Licitación Pública Internacional N° 228/21
“Continuación PACE Sarmiento – Fase 1 - Etapa III. Ampliación de andenes,
pasillos de combinación y áreas Técnicas de estaciones Diagonal Norte y 9 de
Julio,
Líneas C y D”

CIRCULAR CON CONSULTA N° 01

Referencia: EX-2021-34380647- -GCABA-SBASE - LPI 228/21 Circular Con Consulta 01

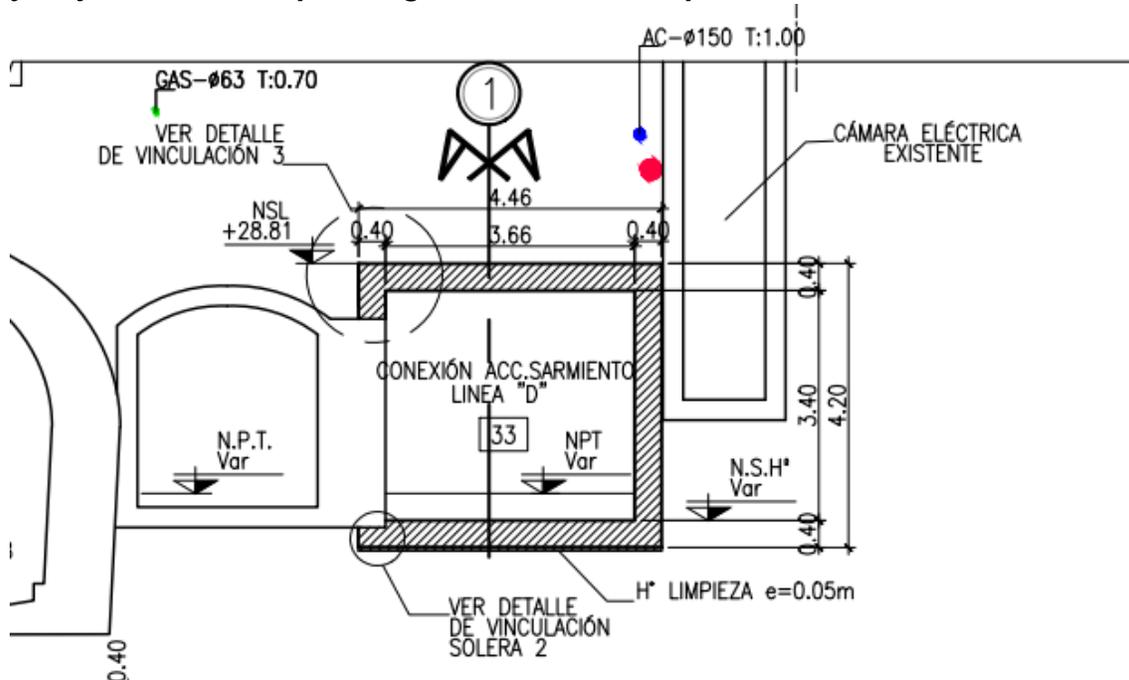
31. Consultamos si las instalaciones existentes en sala de ventilación/bombeo (sistema de bombeo, tableros, etc.) deben permanecer en funcionamiento durante la ampliación de dicha sala.

Conforme al ítem 6.5.2 del PTP, las instalaciones de ventilación y bombeo deberán permanecer en funcionamiento durante toda la construcción de la ampliación de la sala (subsector 73).

Los tableros de iluminación y de la escalera mecánica se irán desafectando una vez retirado los artefactos y la escalera mecánica]
